Kennblatt Nr.	4600 Ausgabe 16. März 1998
Type Certificate Data Sheet No.	4600 issued March 16 th , 1998
Gegenstand	Prüfung und Änderung der Rutschkupplung bei den Motoren 2 625 01 und 2 625 02
Subjekt	Check and modification of the slip-clutch on the engines 2 625 01 and 2 625 02
Dringlichkeit	Für alle betroffenen Motoren, bei denen die Rutschkupplung eingebaut wurde und die Betriebszeit der Rutschkupplung mehr als 12,5 Stunden (Motorbetrieb) beträgt.
Urgency	For all affected engines on which the slip-clutch is more than 12.5 hours (engine running time) in operation
Vorgang	An Stelle der normalerweise verwendeten Nabe, welche den Anlasserzahnkranz und das Antriebsrad für den Zahnriemen trägt, kann wahlweise eine Rutschkupplung montiert werden. Dieses Bauteil enthält den Anlasserzahnkranz und das Antriebsrad für den Zahnriemen. Bei Schäden an der Kupplung wurde festgestellt, dass es unter ungünstigen Bedingungen zu starkem Verschleiß an einigen Teilen der Rutschkupplung kommen kann. Um weitere Schäden zu vermeiden, sind bei den Triebwerken SOLO 2 625 01 und SOLO 2 625 02 daher die betroffenen Teile zu kontrollieren und je nach Zustand auszutauschen. Um den Zustand der Rutschkupplung

Bild 1 (picture 1)

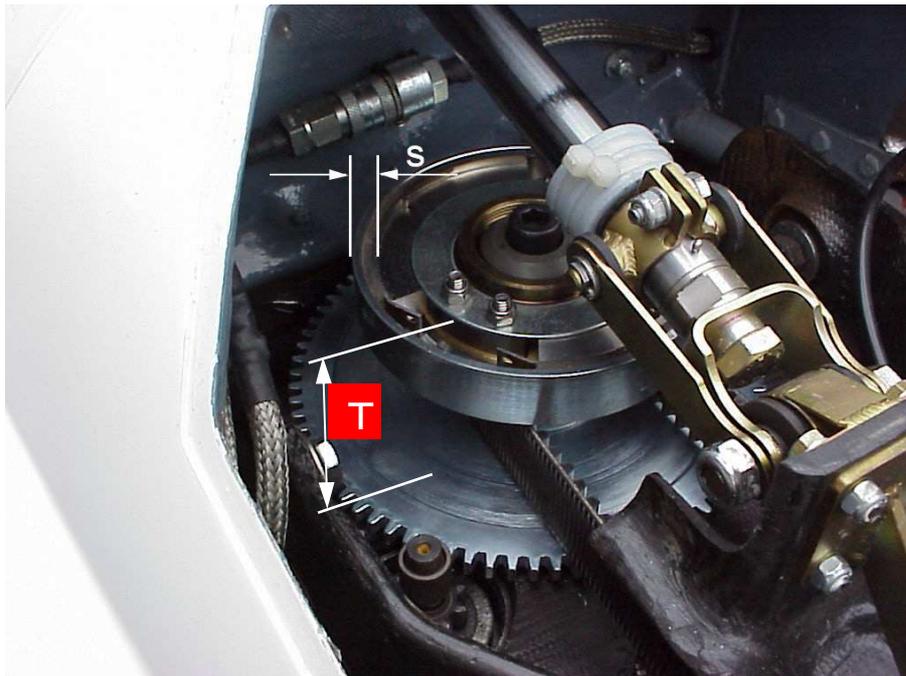
Motorbetriebszeit	Betroffene Baureihen	Maßnahme
Vor dem nächsten Flug, wenn die Betriebszeit mehr als 12,5 h beträgt	2 625 01 2 625 02	<ol style="list-style-type: none"> 1. Demontage der Abdeckscheibe der Rutschkupplung 2. Messen des Verschleißes des Kupplungsbelages (Bild 1) Maß s neu 8,5 mm, Verschleißgrenze 6,5 mm 3. Kontrolle der Fliehgewichte auf Verschleiß in Umfangsrichtung an der Kontaktfläche mit der Nabe (Bild 2, Maß a) Verschleißgrenze max. 1 mm 4. Montage der neuen Abdeckscheibe Nr. 2042888
Alle 12,5 h	2 625 01 2 625 02	Das oben beschriebene Prüfprogramm ist durchzuführen ohne Wechsel der Abdeckscheibe.
Alle 25 h	2 625 01 2 625 02	Zusätzlich zu dem oben aufgeführten Prüfprogramm ist das Kippspiel der Kupplungsglocke auf der Nabe zu prüfen. Dazu muss der Riemen entspannt werden. Das Spiel ist an der Kupplungsglocke zum Anlasserzahnkranz in axialer Richtung zu messen (Bild 1, Maß T). Verschleißgrenze 0,6 mm. Wenn Spiel vorhanden ist, muss die Kupplung zum Hersteller gesendet werden.

Engine operation time	Engines	Actions
Before the next flight, if the operation time is more than 12.5 hours	2 625 01 2 625 02	<ol style="list-style-type: none"> 1. Remove the cover plate of the slip clutch. 2. Measure the wear of the friction pads (Picture 1) Dimension s in new condition 8.5 mm, wear limit 6.5 mm 3. Check the wear of the clutch shoes on the contact surface to the hub (Picture 2, dimension a). The wear limit is 1 mm. 4. Assemble the clutch with a new cover plate P/N 2042888
every 12,5 h	2 625 01 2 625 02	The check described above has to be conducted without changing the cover plate
every 25 h	2 625 01 2 625 02	Additionally to the check described above the tilt play of the clutch drum on the hub has to be measured. With the tooth belt released the play has to be measured in axial direction on the starter gear. Wear limit 0.6 mm. If the play exceeds the limit the slip clutch has to be sent to the manufacturer for overhaul. (see picture 1, dimension T)
